工程指示 / 要求簡箋(E.I.)

工程指示編號：EI/ 0294 /19 修改版次：
 工程編號：J836 工程名稱：日出康城7期(平台)
 工程項目：各項目九字框玻璃加工指示
 收件人：生統 發件人：Joe Chan 日期：8/3/2019

SECTION B-B

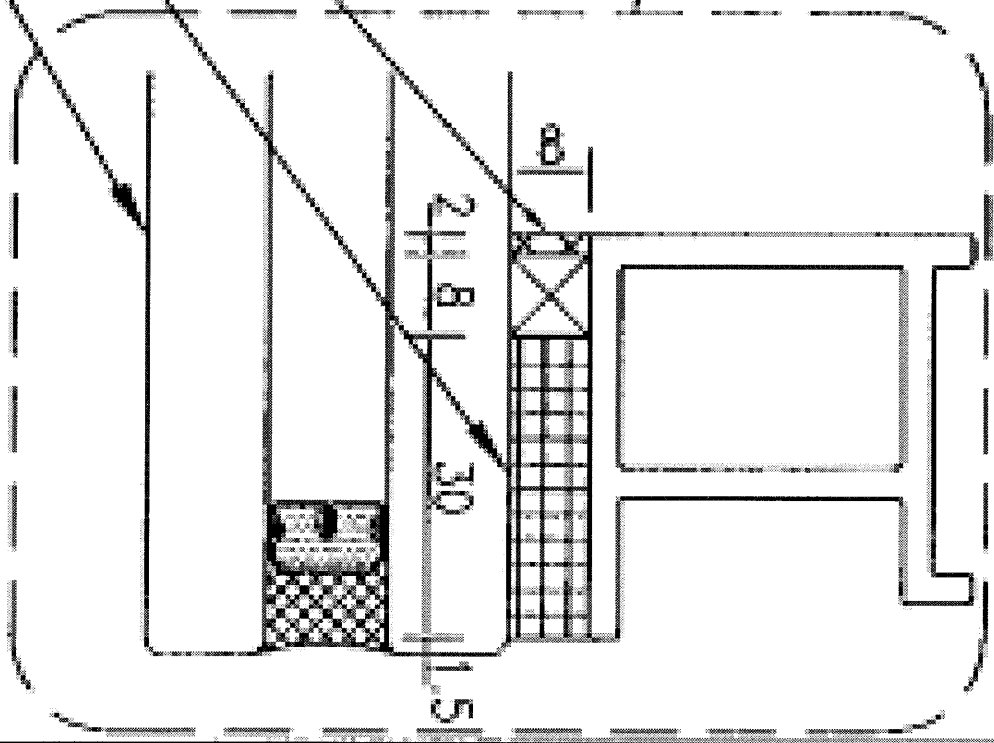
內容：現確認各項目九字框玻璃取消啣791
 收口膠(見圖1)，統一以圖②形式
 做

取消

D.C.791 防水胶

D.C.983 结构胶
